موضوع: نحوه رفع لرزش و یا صدای غیرعادی فرمان

قابل توجه کلیه نمایندگان مجاز خودروهای گروه رنو

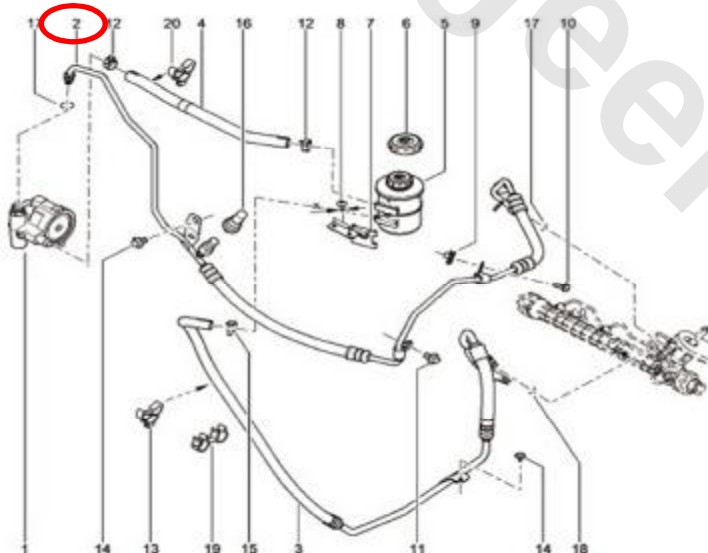
پیرو اعلام شرکت خودروساز، چنانچه هر یک از خودروهای گروه رنو مجهز به گیربکس دستی (تندر 90، پارس تندر و ساندرو) از تاریخ تولید ۱۳۹۴/۰۳/۳۱ به بعد، با ایراد لرزش یا صدای غیرعادی فرمان (noise) در زمان چرخاندن فرمان به نمایندگی مراجعه و ابراز شکایت و نارضایتی نمود، لازم است ابتدا قسمت های مختلف سیستم فرمان بازرسی و کنترل گردد و چنانچه از سالم بودن آنها اطمینان حاصل شد، فقط اقدام به تعویض لوله فشار قوی هیدرولیک فرمان (لوله مابین پمپ هیدرولیک و جعبه فرمان) با شماره فنی 497205924R گردد. (در تصویر با نشانگر ۲ مشخص شده است)

سریال های مرتبط								
راهنمای جدول روابط جایگزینی								
قطعه قبلی			قطعه جایگزین			مشخصات ECN		
سریال	شماره فنی	شرح سریال	وضعیت	سریال	شرح سریال	وضعیت	شماره ECN	رابطه جایگزینی
245282	497209039R	لوله فشار قوی روغن هیدرولیک مدل دستی از 96/03 تا 94/03	خارج از سفارش	245828	497205924R	لوله فشار قوی روغن هیدرولیک مدل دستی از 96/03	فعال	B
